Pôle plateau briard

Nous avons reçu avec satisfaction le projet de **réhabilitation de la Maison de la Nature**, bâtiment que nous utilisons très fréquemment. Projet pour lequel nous vous remercions.

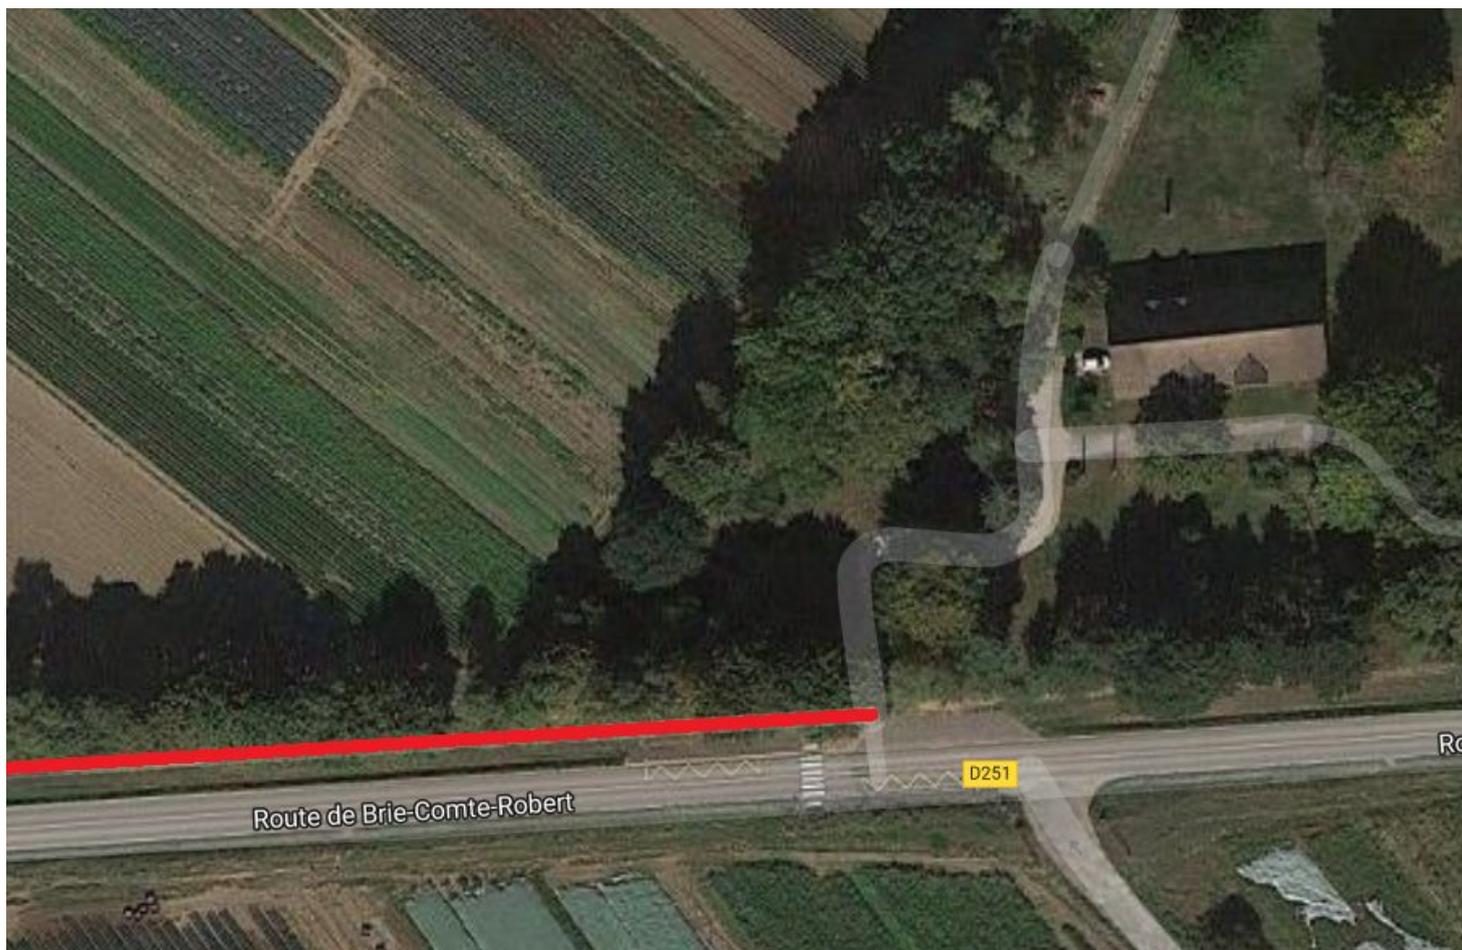
L'existant est insatisfaisant :

, les pincettes voilent les roues, et ne permettent pas de lutter contre le vol, en rendant impossible le fait d'accrocher le vélo par son cadre à un point fixe avec un antivol en U.

Ce pourquoi nous vous proposons de prévoir plutôt **quelques unités d'arceau vélo** devant ce lieu accueillant du public, au plus près de l'entrée. Un arceau permet d'attacher 2
